STUDER

Service Information

SI 129/89 D/E

A820 MCH HARDWARE
MODIFICATION KIT

6.1 Spooling Motor Control

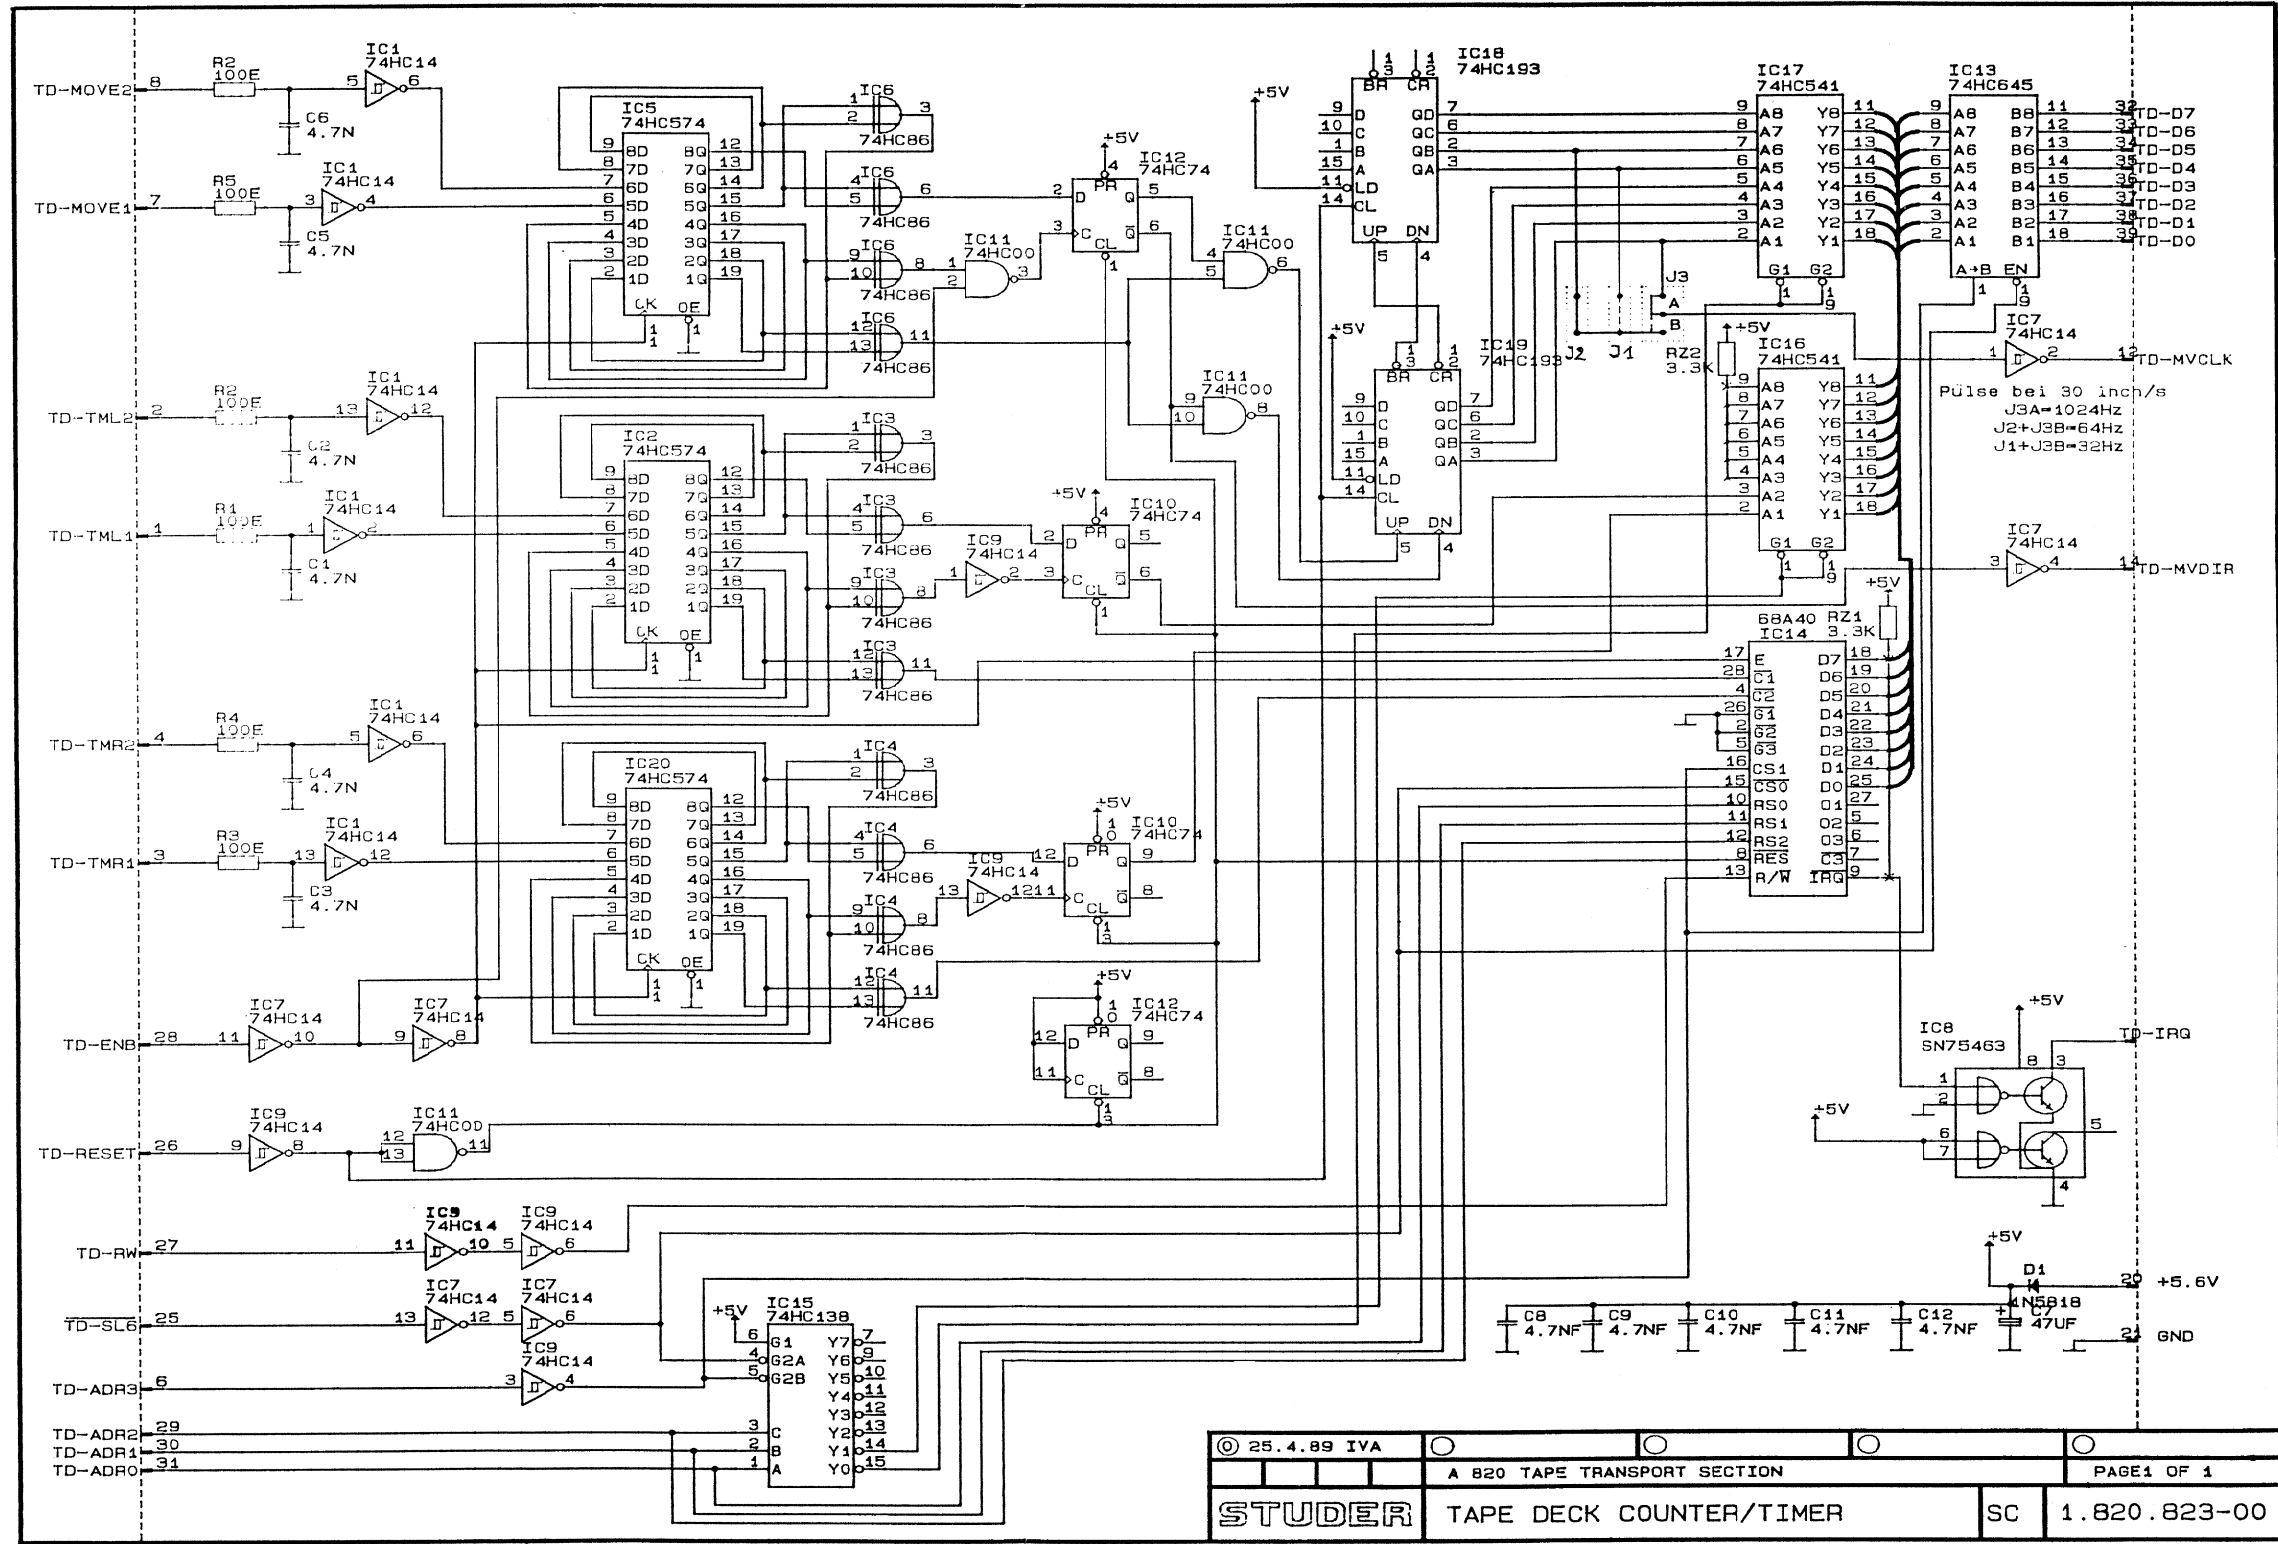
- IC 10 74 LS 175 is replaced by 74 HC 175 (50.17.1175)
- Index changes to .81. Attach index label.
- Add the correction into the schematic in the manual.

© 25.4.89 IVA			
A B20 TAPE TRANSPORT SECTION		PAGE 1 OF 1	
STUDER TAPE DECK COUNTER/TIMER		SC	1.820.823-00

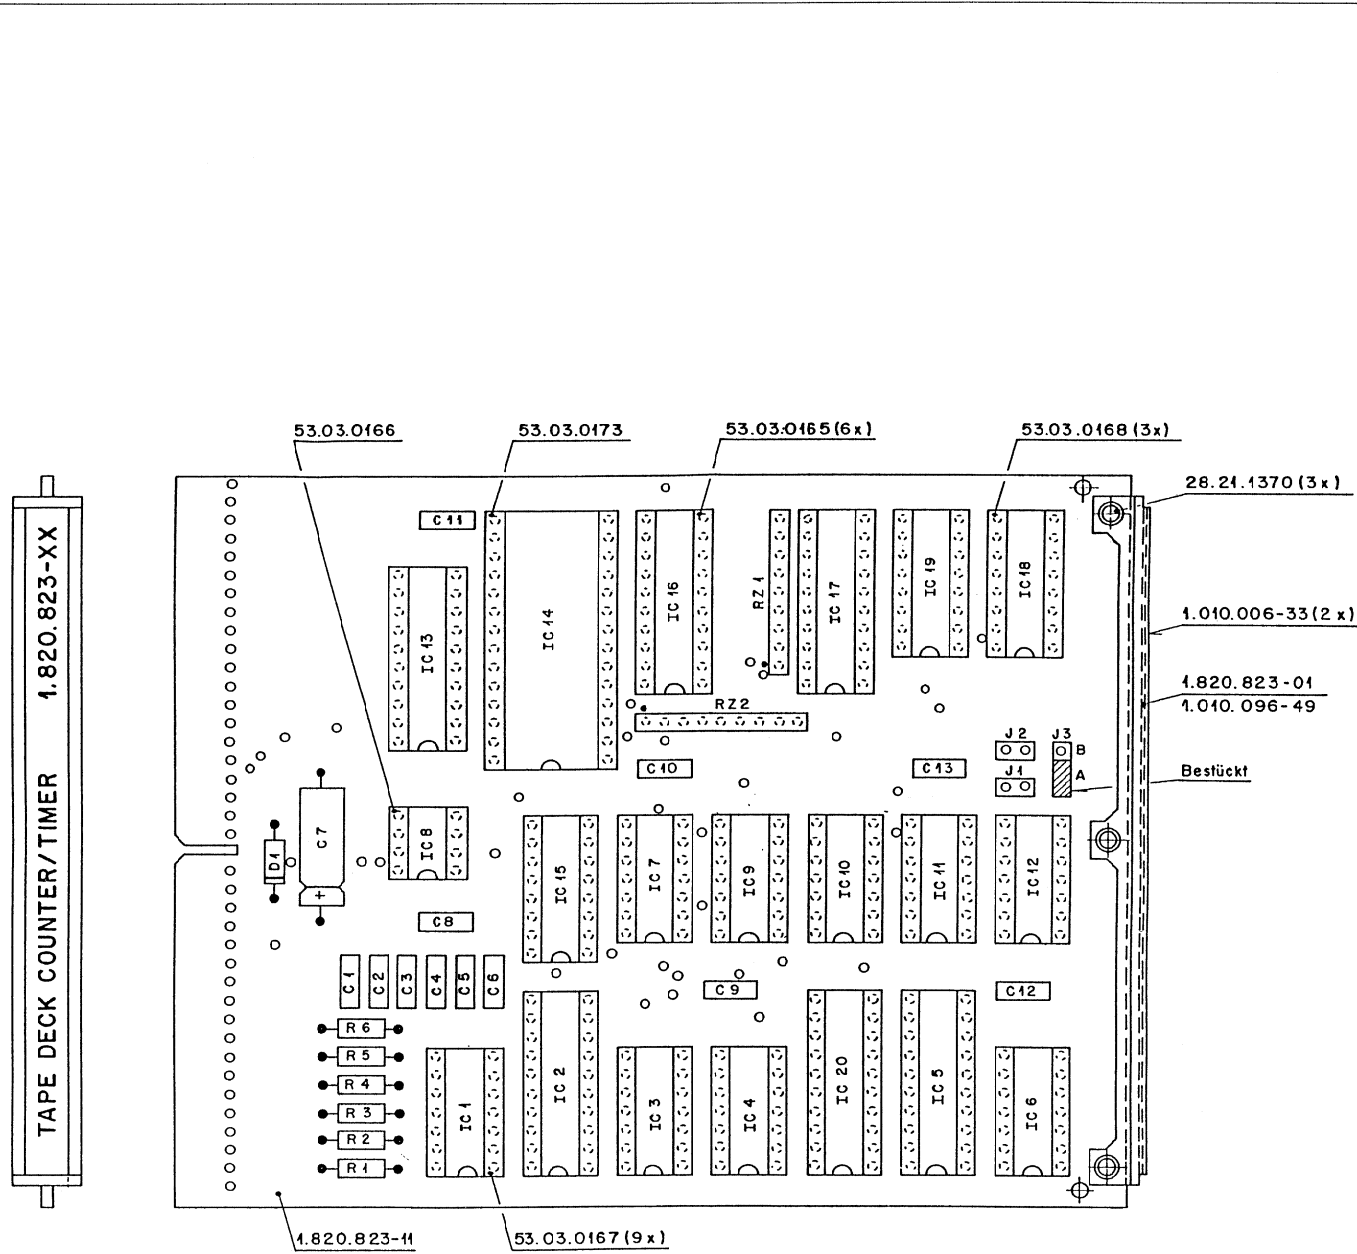
- Hardware changes for an improved supervision of the different tacho signals with Master & Tape Deck software 20/89 or newer versions. Addition of a jumper JS1 to facilitate the adaptation of the move pulse rate (signal OR-MVCLK on pin 7 of the synchronizer port) to the synchronizer used with the machine.
- Replace the old TD Counter Timer PCB 1.820.761.xx by the new one 1.820.823.00 .
 - Please return the exchanged TD Counter Timer PCB 1.820.761.xx to STUDER INTERNATIONAL, as it can be recycled.
